# Pièce 13 – Mémoire en réponse avis MRAe

## Projet de parc éolien Pied des Monts

# Parc éolien du Pied des Monts (08)

## Mémoire du porteur de projet en réponse à l'avis de la Mission Régionale d'Autorité Environnementale du 24 octobre 2025

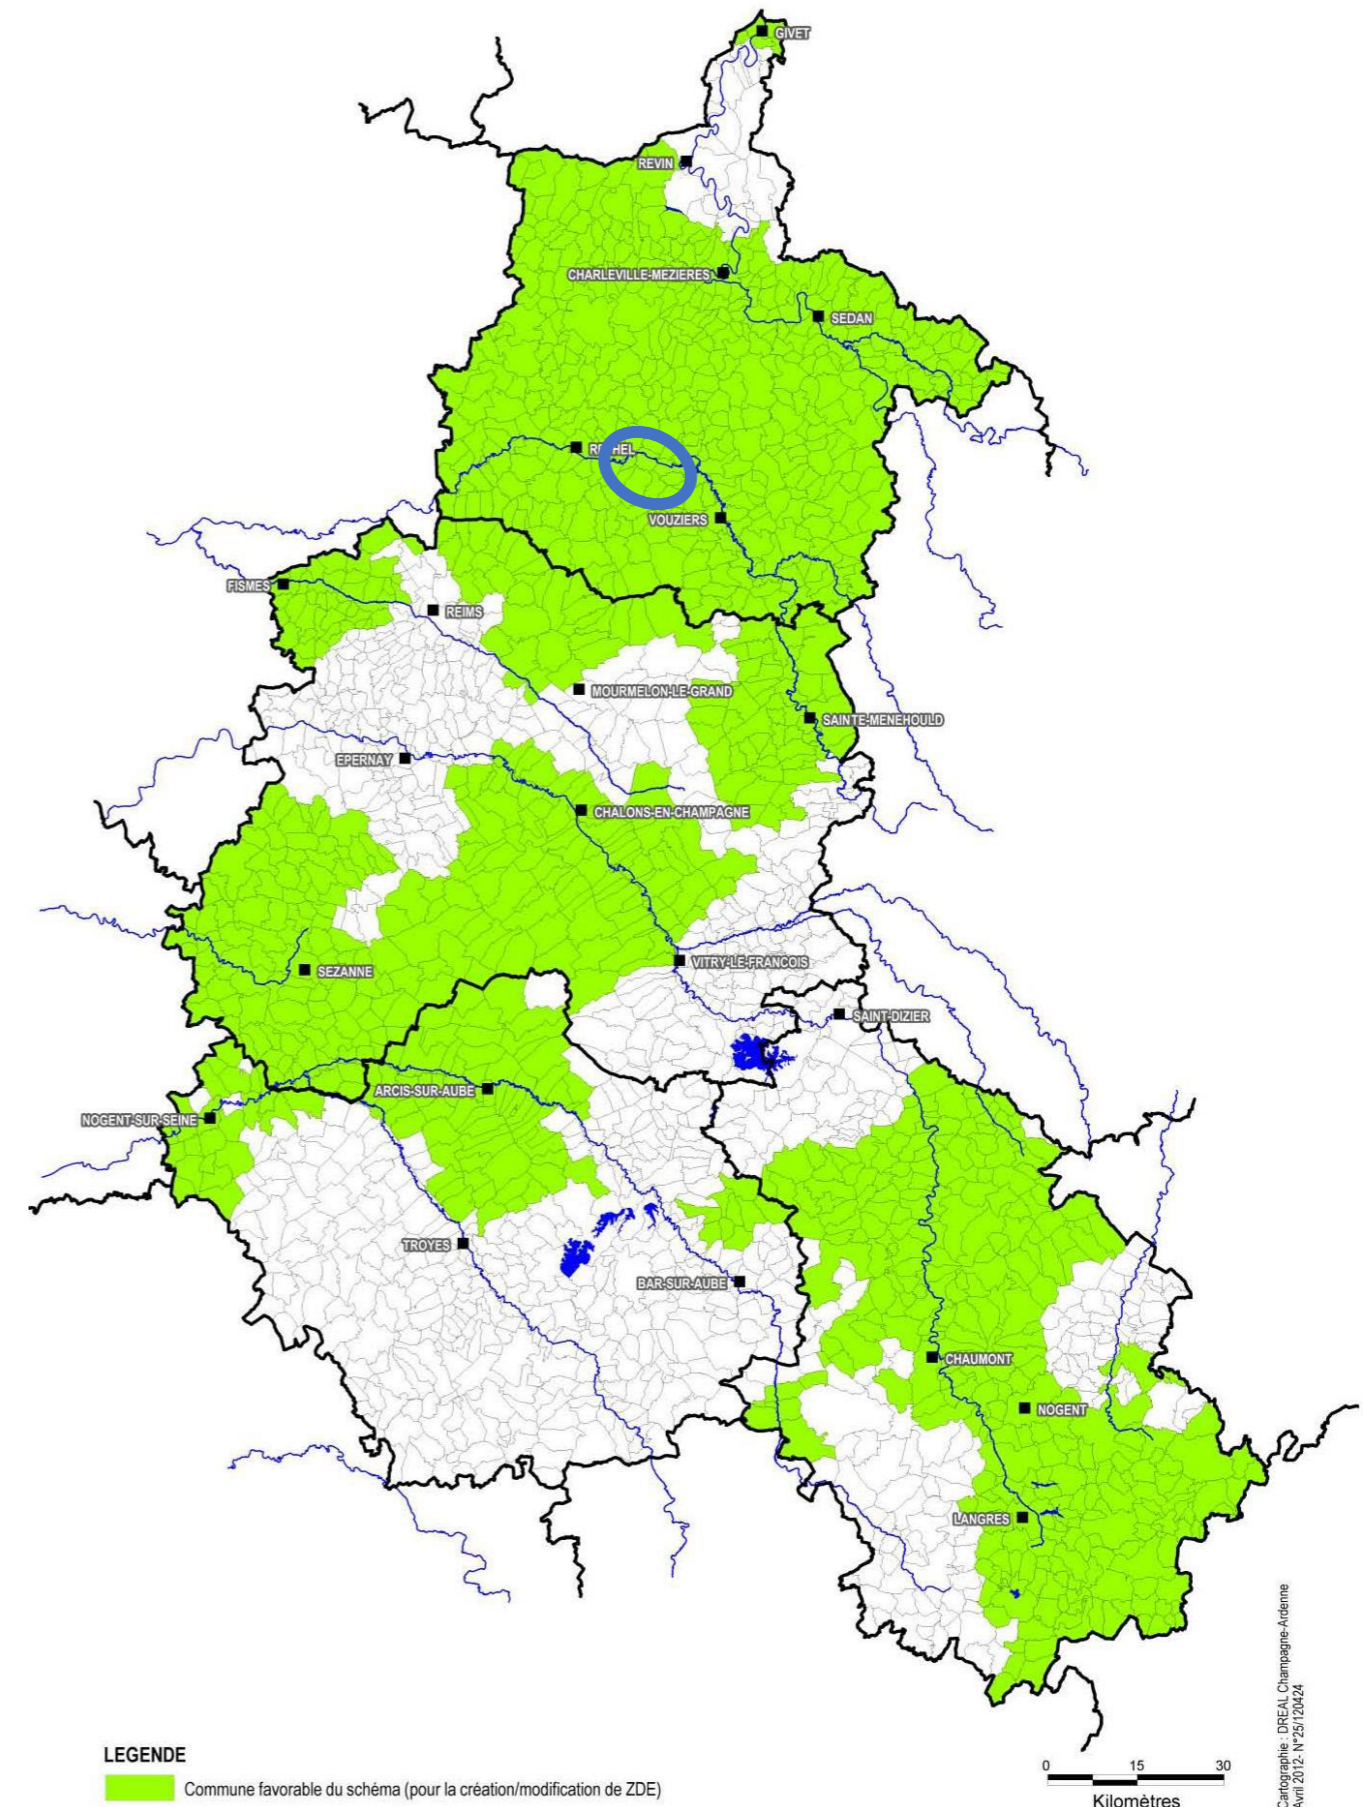
**La zone d'implantation du projet se situe hors zone favorable au développement de l'éolien selon la nouvelle cartographie, avec une sensibilité très forte du point de vue paysager.**

Conformément à l'instruction du gouvernement du 26 mai 2021, visant à encourager le développement de l'éolien tout en favorisant une meilleure acceptabilité de ce mode de production d'électricité, une cartographie des zones favorables au développement éolien (ZFDE) a été élaborée au niveau régional et publiée en 2023, afin de tenir compte d'enjeux territoriaux de différentes natures.

Tout d'abord, il convient de préciser que cette cartographie constitue un outil non opposable d'information et d'aide à la décision des différentes parties prenantes.

D'autre part, la définition de la Zone d'Implantation Potentielle (ZIP) pour le projet éolien du Pied des Monts a été réalisée en adoptant une approche multifactorielle (détaillée dans la section suivante B.3.) prenant en compte, outre les enjeux paysagers, une multiplicité de facteurs : critères techniques et réglementaires (gisement de vent, distance aux habitations, contraintes Armée, aviation civile, radar météo, raccordement...), critères écologiques, critères fonciers et d'acceptabilité, critères patrimoniaux. Dès ses débuts en 2019, le développement du projet éolien du Pied des Monts a été envisagé sur une **ZIP située sur les communes de Givry, Sainte-Vaubourg et Vaux-Champagne localisées dans un secteur jugé favorable au développement de l'énergie éolienne selon le Schéma Régional Eolien de Champagne-Ardenne**. A noter que la cartographie des ZFDE (sortie en 2023) n'existait pas lors de la recherche de site et n'a donc pas pu être prise en compte.

Dans la cartographie des ZFDE rendue publique en 2023, le secteur d'implantation du projet éolien du Pied des Monts se trouve en effet dans une zone identifiée comme paysage remarquable, en se basant sur le plan paysager éolien des Ardennes. Ce plan, qui n'est expressément prévu par aucune disposition législative ou réglementaire et dont l'objet est d'énoncer des recommandations, n'a pas de portée juridique.

Figure 5 : Carte des enjeux cumulés

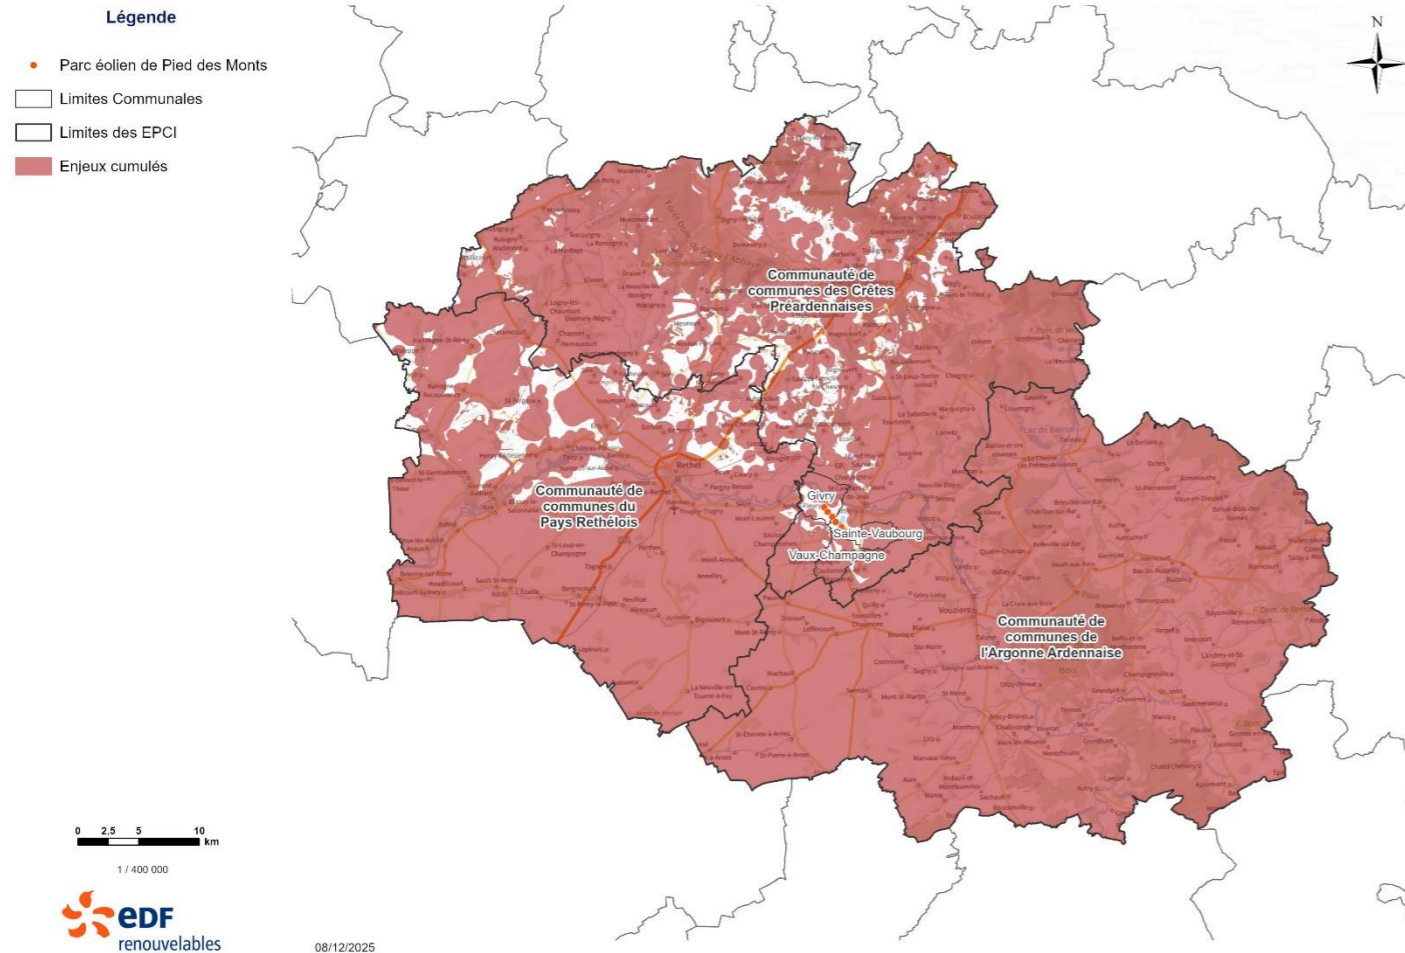
**L'Ac recommande au pétitionnaire d'examiner des solutions de substitution raisonnables pour le choix de site, au sens de l'article R.122-5 II 7° du code de l'environnement, de façon à démontrer que le site retenu, après une analyse multi critères, est celui de moindre impact environnemental.**

**Elle recommande notamment au pétitionnaire de choisir des sites alternatifs situés en-dehors de la zone défavorable à l'implantation d'éoliennes du plan paysager des Ardennes approuvé en 2007 et révisé en décembre 2020 et en secteur favorable selon la cartographie des zones favorables au développement de l'éolien (ZFDE) de 2023.**

La carte n°5 illustre l'intégralité des contraintes et enjeux pris en compte pour l'implantation du projet Pied des Monts, confirmant que **notre choix de site, à cette échelle, satisfait à un ensemble de conditions qui favorisent l'équilibre entre développement durable et moindre impact environnemental.**

Comme illustré sur la carte n°5, le nombre de sites potentiels satisfaisant les enjeux précédemment présentés est limité. Le choix final s'est appuyé sur la volonté et l'acceptation locale. En plus de tenir compte des documents de planification, des enjeux environnementaux et paysagers, du contexte local et des enjeux aéronautiques présentés précédemment, EDF Renouvelables s'est également assuré de la volonté et l'engagement des communes en faveur du projet. Aujourd'hui, bien qu'aucune contrainte réglementaire ne l'y oblige, EDF Renouvelables a pris le parti de ne pas débuter de développement de projet sans l'aval des conseils municipaux représentant les communes d'implantation.

Figure 129. Schéma de représentation du calcul de la distance entre le bout de pale des éoliennes et les structures ligneuses

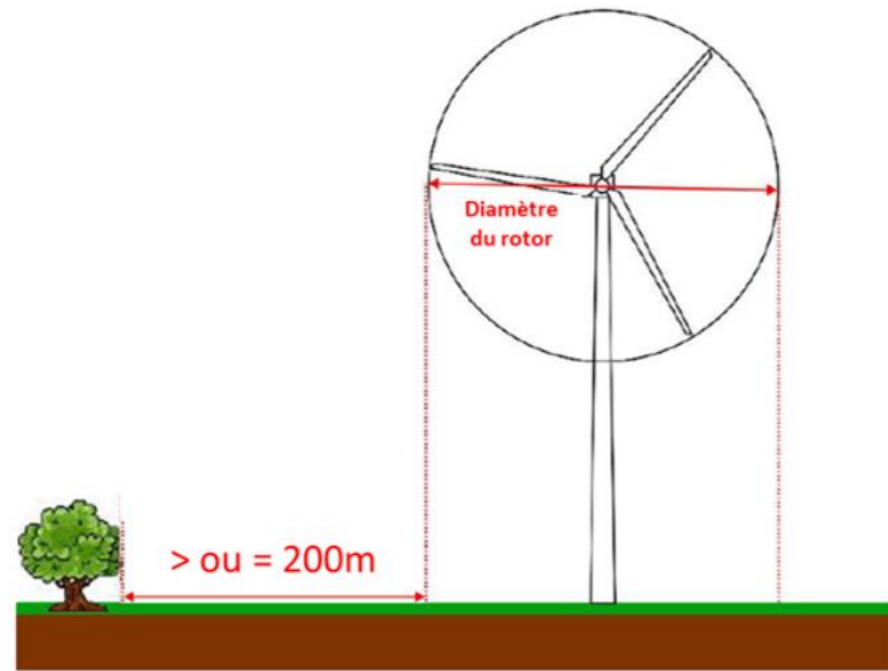
**L'Ae recommande au pétitionnaire de respecter une distance de 200 m en bout de pale entre les machines et les boisements ou haies.**

Au sein de la ZIP, plusieurs éléments boisés ont été identifiés et les enjeux écologiques associés sont de niveau très faible à fort. L'évitement des secteurs à enjeux et l'éloignement des éoliennes à ces derniers a été recherché en phase de conception du parc éolien. Au final, les éoliennes E1, E3, E4, E5 et E7 sont situées à moins de 200 m d'éléments ligneux.

Or, le projet prévoit bien un plan de bridage préventif de ces éoliennes qui seront arrêtées lorsque les conditions météorologiques sont évaluées comme étant à risque sur la base des données disponibles sur le mât de mesure équipé en 2021 de dispositifs d'enregistrement longue durée des chiroptères en hauteur à 30m et à 80m.

**Au vu de ces éléments, il n'est pas prévu de déplacement des éoliennes.**
